172-я сессия

**Соглашение 1958 года: Рассмотрение проектов поправок
к действующим правилам, представленных GRSP**

Предложение по дополнению 9 к поправкам серии 06 к Правилам № 16 (ремни безопасности)

Дополнение 9 к поправкам серии 06 к Правилам № 16 (ремни безопасности)

Рис. 7

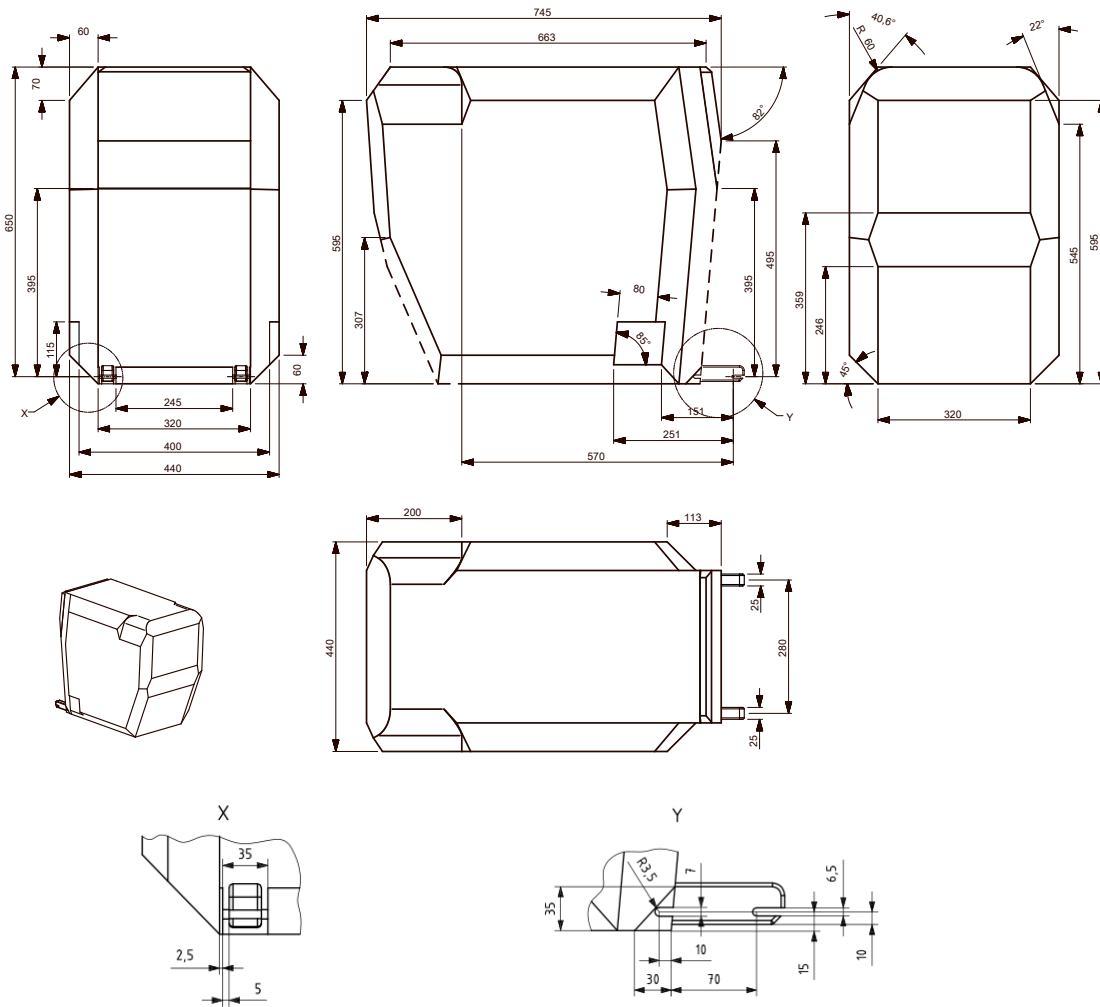
Добавление 2, включить новый пункт 4.7 и новый рис. 7 следующего содержания:

«4.7 Габариты детской удерживающей система для детей младшего возраста, устанавливаемой против направления движения, ISO/R2X

Габаритные размеры модифицированной ДУС уменьшенной высоты для детей младшего возраста, устанавливаемой против направления движения, в целях повышения совместимости с интерьером транспортного средства

- 1 Ограничение перемещения в направлении назад и вверх.
- 2 Пунктиром отмечена допустимая зона выступа устройства, препятствующего угловому перемещению, или аналогичного устройства (например, эластичного элемента).
- [3 Ограничение перемещения в направлении назад (справа на чертеже) указано на чертеже 2 системы, устанавливаемой в направлении движения]
- 4 Дополнительные спецификации зоны расположения соединения, см. деталь Y и ISO 13216-1:1999, рис. 2 и 3».

Рис. 8

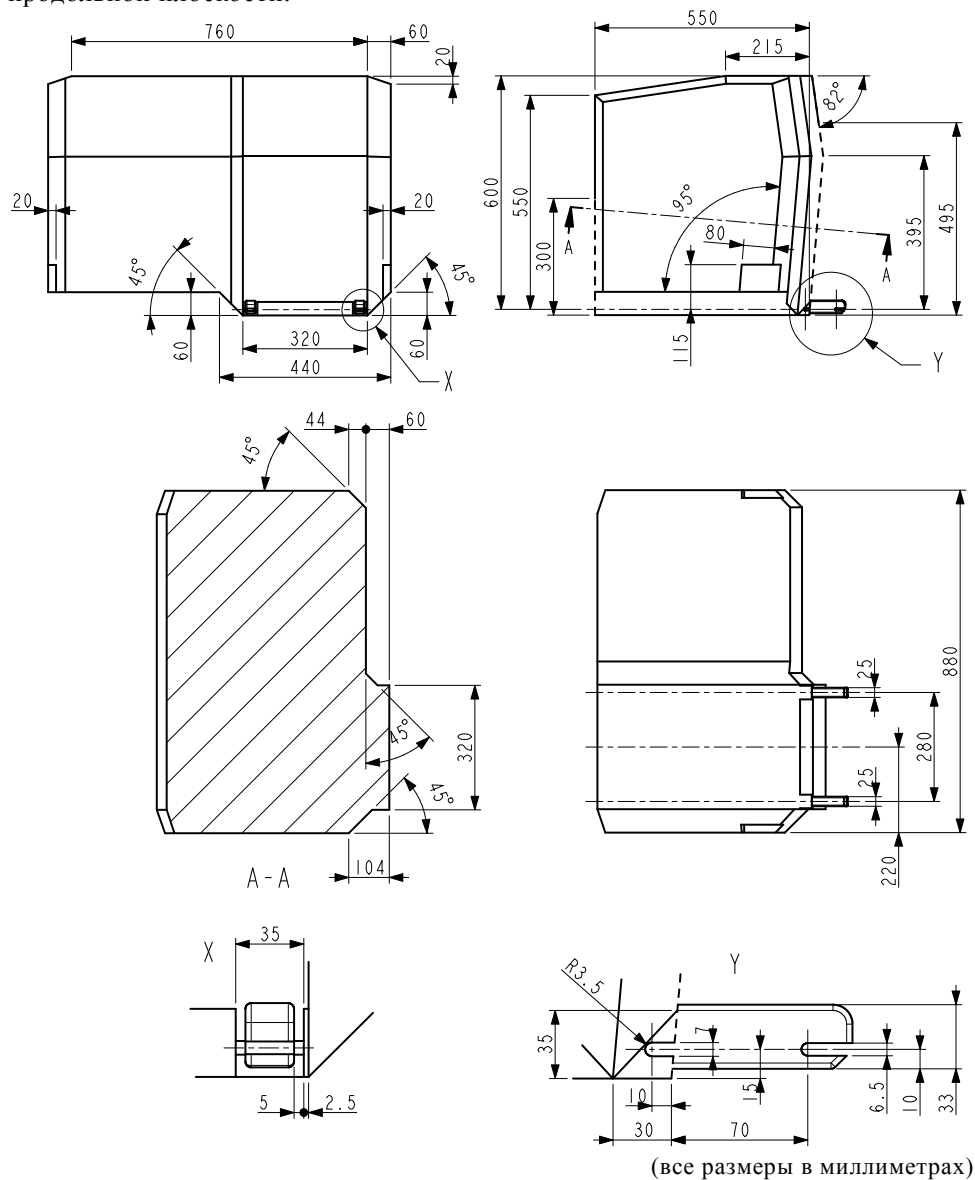
Добавление 2, пункт 4.7 (прежний), изменить нумерацию на 4.8, а текст изменить следующим образом:

«4.8 Габариты детской удерживающей системы, устанавливаемой в боковом положении

Габаритные размеры ДУС, устанавливаемой в боковом положении, - ISO/L1- или симметрично с противоположной стороны - ISO/L2 (показано на рисунке)

- 1 Ограничение перемещения в направлении назад и вверх.
- 2 Пунктиром отмечена зона допустимого выступа устройства, препятствующего угловому перемещению, или аналогичного устройства (например, эластичного элемента)».

Рис. 1
Положение на сиденье

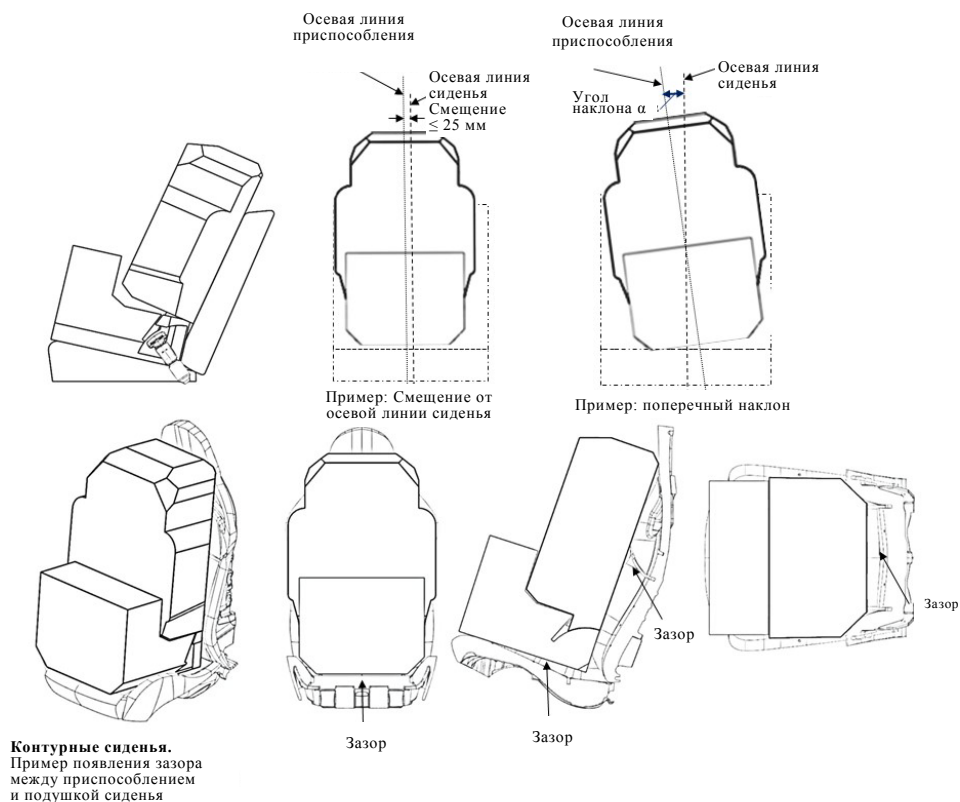
Приложение 17, включить новое добавление 5 следующего содержания:

- 2.10 Убедиться в том, что фиксирующее приспособление установлено таким образом, что его осевая линия проходит по предполагаемой осевой линии места для сидения ± 25 мм, причем эта осевая линия должна быть параллельна осевой линии сиденья транспортного средства. Угол наклона α (см. рис. 1) должен находиться в пределах $0^\circ \pm 5^\circ$.

- 3.2 Угол наклона α , показанный на рис. 1, должен быть равным 5° или менее.
- 3.3 Основание фиксирующего приспособления должно соприкасаться с подушкой сиденья, а задняя часть этого приспособления должна соприкасаться со спинкой сиденья или подголовником. Полный контакт с сиденьем не нужен: как показано стрелками на рис. 1, допускаются «зазоры», обусловленные контурами сидений транспортного средства. Конструкция бустерного сиденья оснащена регулируемой спинкой. Совместимость с сиденьем транспортного средства должна обеспечиваться, как минимум, в одном положении в диапазоне регулировки, показанном на рис. 2 и рис. 3.
